Vysvětlení zadávacích podmínek pro zakázku „Zasítování sadů Libina“

DPB 6807 – šířka řad a souvratí

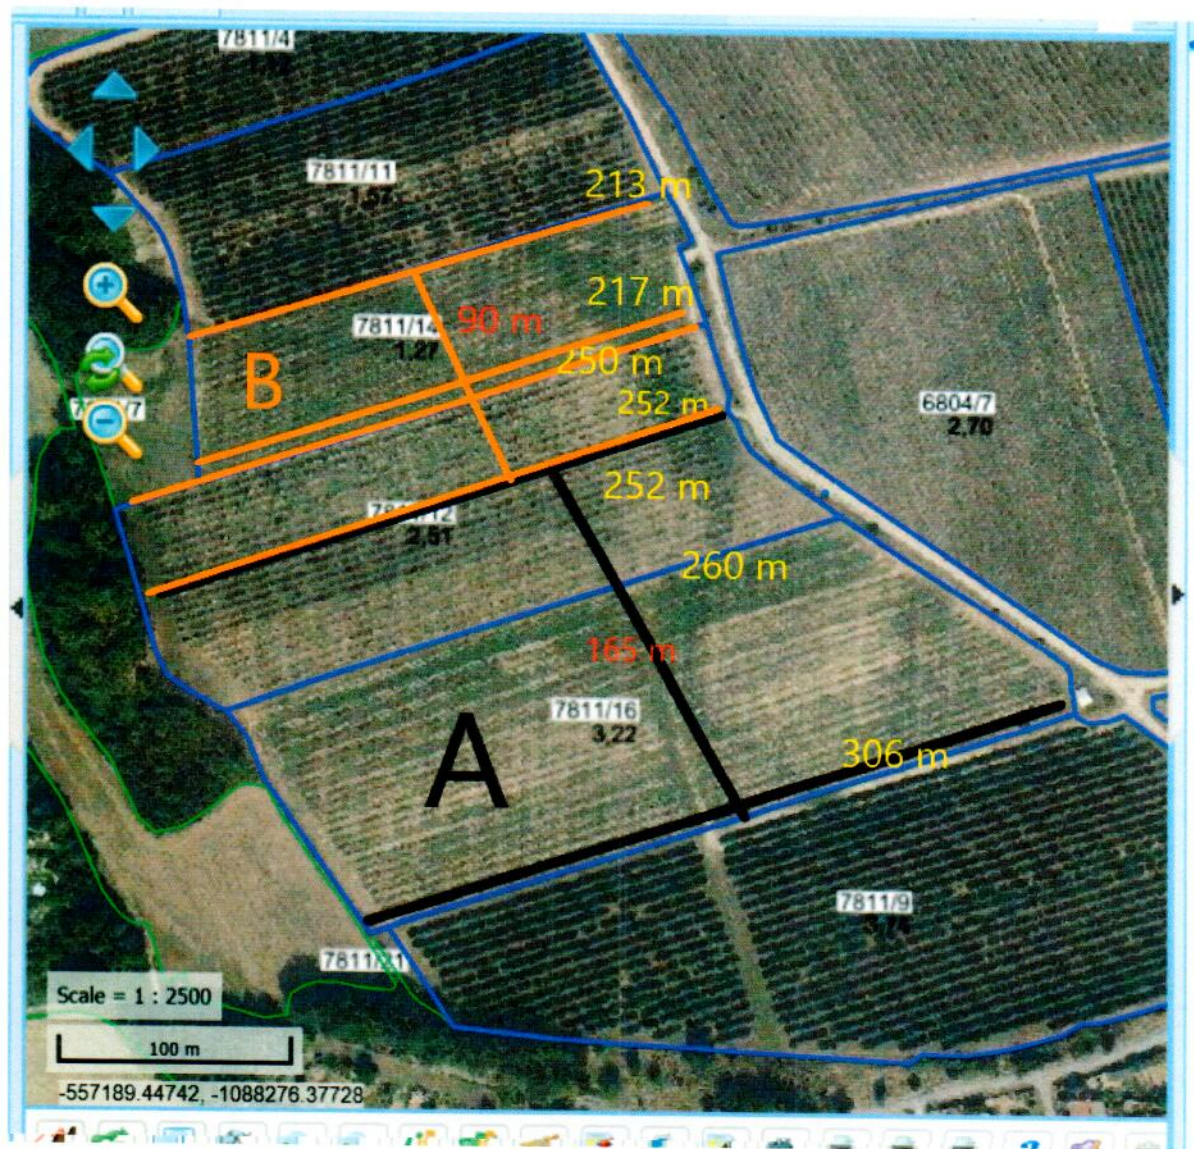
Dotaz č.1)

Sad č.1

Souvratě jsou vyměřeny ve stávajících sadech, mělo by být možné zachovat boční souvratě podél řad v šířce 4 m, kolmá souvrať na řady 8 m, pouze u parcely 6807 v západní části bude 6 m, zde je příkop a nelze se nikam posunout
